POLITISCHE GEMEINDE

**Kantonaler Richtplan,  
Teilrevision Energie und zugehörige Änderung Energiegesetz;  
Anhörung und öffentliche Auflage vom 2. Juli bis 31. Oktober 2024**

**Einwendung zur Richtplanung – Beschränkung auf «Windenergie»**

Abb. 4:  
Windradbaustelle im Schwarzwald (bei Schapbach auf dem Kupferberg), Juli 2024.  
Die Rodung erstreckt sich auf eine Länge von 500 m und ist 80 m breit. Die Bagger in der Bildmitte lassen den Umfang erahnen.

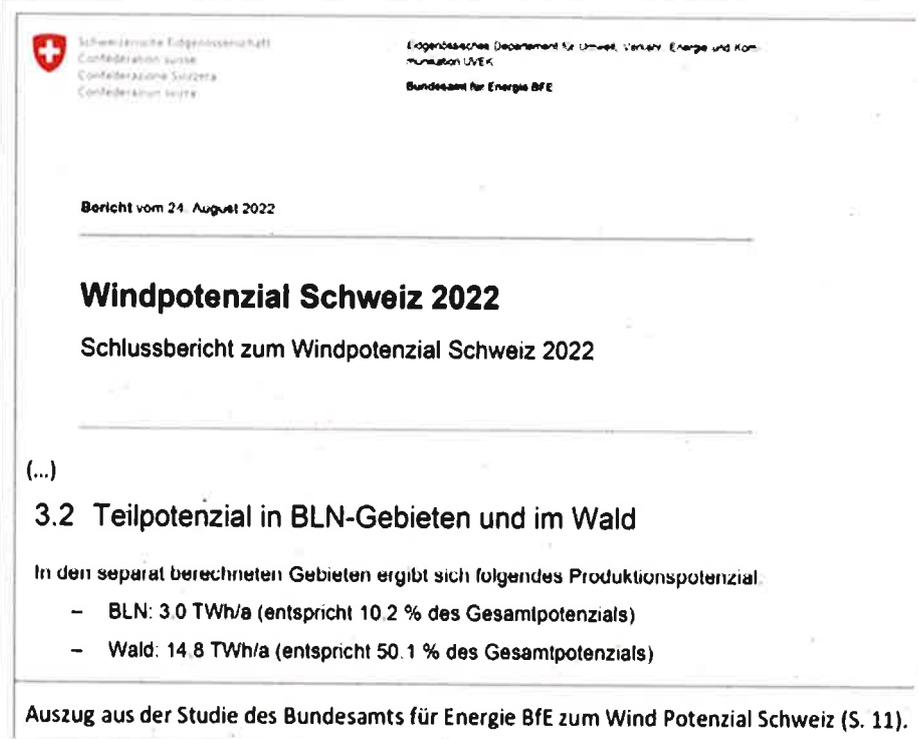
Ebenfalls in die Interessenabwägung einzubeziehen sind die Folgen der Rodungen für den umliegenden Wald. Durch das Schlagen von Schneisen nimmt nämlich die Windangriffsfläche auf die umgebende Bestockung stark zu. Die Folgen konnten zum Beispiel beim Sturmereignis Lothar (1999) beobachtet werden, wo in der Nachbarschaft von Schlagflächen besonders viele Sturmschäden entstanden. Durch den Klimawandel muss mit solchen Orkanen immer häufiger gerechnet werden. Es ist keine intelligente Idee, Schneisen in den Wald zu schlagen, wie es z.B. auf dem folgenden Bild zu sehen ist.

Abb. 10: Vergleich Windatlas Schweiz auf 125 m und Mast SFS extrapoliert auf 123 m

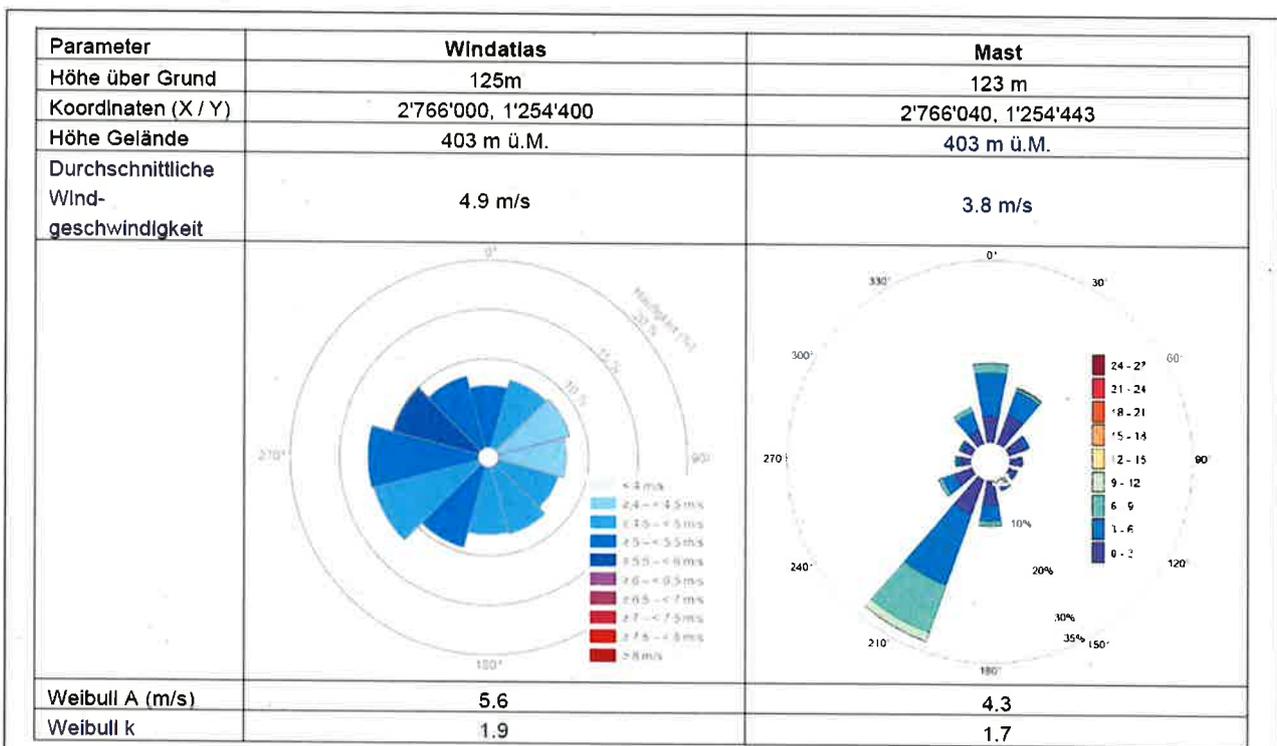
Konkrete Windmessungen im Kanton St. Gallen bei der geplanten Windturbine auf dem Areal der Firma SFS haben sogar ergeben, dass **die auf einem Mast gemessene mittlere Windgeschwindigkeit auf 125 m Höhe 1.1 m/s tiefer ist als jene, die im Windatlas angegeben wird (nachfolgende Abbildung)**. So wurden im Windatlas 4.9 m/s angegeben; tatsächlich gemessen wurden aber nur 3.8 m/s. Die tatsächlich zu erwartende Produktion liegt somit bei **nur 46 Prozent der Menge, die gemäss den Angaben im Windatlas (welche den Steckbriefen zugrunde liegen) zu erwarten ist** ( $3.8^3 : 4.9^3 = 0.46$ ; Betzsches Gesetz). Extrapoliert man diese Reduktion auf die Situation im Kanton Zürich, fällt die zu erwartende Produktion bei allen Windpärken mit einer Ertragsprognose (gemäss Steckbriefen) von weniger als **43 GWh/a unter den Schwellenwert von 20 GWh/a**.

Trifft diese Abweichung (1 m/s tiefere Windgeschwindigkeit als im Windatlas angegeben) auch im Kanton Zürich zu (was nahe liegt), würde gerade noch in drei<sup>14</sup> der 35 geplanten Eignungsgebiete der Schwellenwert von 20 GWh/a überschritten.

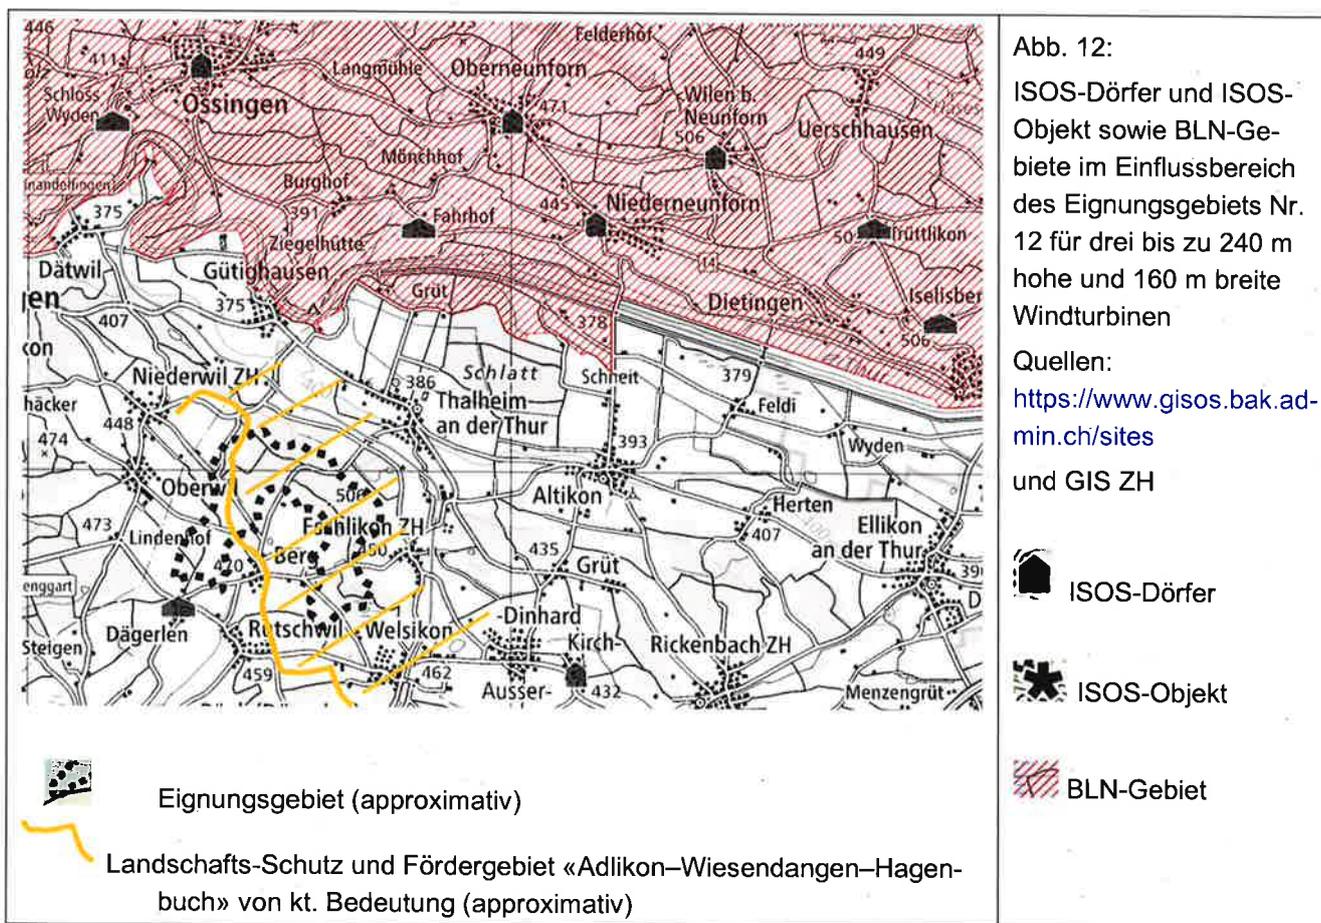
Das Eignungsgebiet Nr. 12 grenzt an den Gurisee, ein Amphibienlaichgebiet (Nr. 148), Hochmoor (Nr. 81) sowie Flachmoor (Nr. 1529) von nationaler Bedeutung. Zudem beginnt wenige Hundert Meter nördlich des Eignungsgebiets (bei Thalheim) das BLN\*-Gebiet 1403 «Glaziallandschaft zwischen Thur und Rhein». Gemäss aktuellem Richtplan liegt es zu Dreivierteln im kantonalen Landschafts-Schutzgebiet und Fördergebiet «Adlikon–Wiesendangen–Hagenbuch» und ist aufgeführt (Rechtswirkung: Schutzvermutung) im:

Abb. 14:  
 Auszug aus Gewässerschutzklarte kt. GIS  
 Es werden zwei Trinkwasserfassungen (blau) betroffen.  
 Lage Eignungsgebiet (schwarz gepunktete Umrandung) ist approximativ eingezeichnet

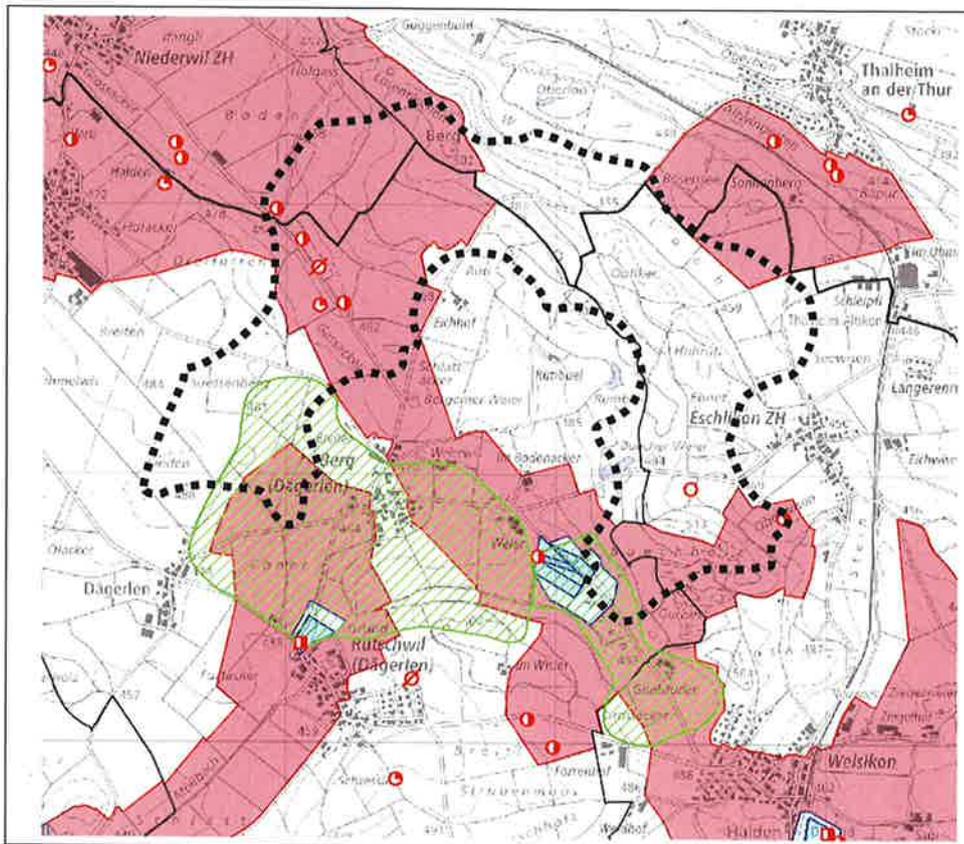
Namentlich im Brandfall geht von den Windturbinen eine grosse Gefahr für das Grundwasser und die Wasserversorgungen aus. Ein Brandfall kann ausgelöst werden durch Blitzschlag, technische Mängel, Kollision mit einem Flugzeug usw. Beim Brandfall entstehen hochgiftige Pyrolyseprodukte, die das Grundwasser verschmutzen (nachfolgende Abb.). Dabei kann die Gondel zu Boden stürzen, wodurch die wassergefährdenden Stoffe freigesetzt werden und das Grundwasser verschmutzen. Im Falle einer Havarie, zum Beispiel durch Sturm oder Blitzschlag (kommt vor), kann das gesamte Grundwassergebiet verseucht werden. Die Gemeinde Dägerlen wehrt sich vehement dafür, dass ihre Umwelt und ihr Trinkwasser nicht vergiftet werden.
